Poznańskie Inwestycje Miejskie

I.dz. 01099/PIM/03/22/AP/2021-321

Dotyczy: **Postępowanie o udzielenie zamówienia publicznego pn. „Program Centrum – etap II – budowa trasy tramwajowej wraz z uspokojeniem ruchu samochodowego w ul. Ratajczaka” – Zakres 3” postępowanie numer PIM/01/22/ZP5/2021-231.**

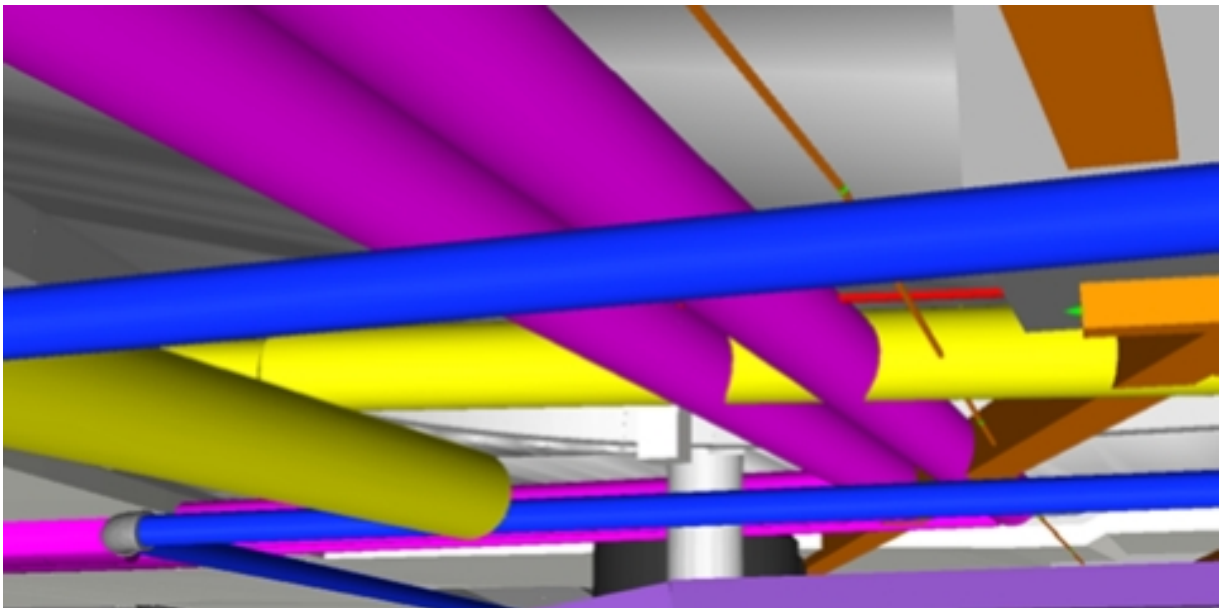
135. Czy Zamawiający dopuszcza zmianę technologii wykonania przyłączy sanitarnych, deszczowych i ogólnospławnych, oraz przykanalików do wpustów deszczowych? Zdaniem wykonawcy zaprojektowane rozwiązanie w zakresie odwodnienia terenu na czas prowadzenia prac będzie wpływać na stateczność przyległych budynków oraz

poziom wód gruntowych i warunki hydrogeologiczne na terenie wykraczającym poza decyzje ZRID. Konieczność obniżenia zwierciadła wód gruntowych o 2-3m przy zastosowanej technologii i zwartej zabudowie jest fizycznie niemożliwe. Czy Zamawiający dopuszcza możliwość wypłyenia przebudowywanych przyłączy, zastosowania dodatkowych kanałów zbiorczych, dodatkowych trójników, studni, studzienek lub innych rozwiązań.

Odp. Zamawiający nie wyraża zgody na zmianę na etapie przetargu. Ewentualne optymalizacje Wykonawca będzie mógł zgłaszać w drodze zapytań projektowych do Nadzoru Autorskiego i Inżyniera Kontraktu.
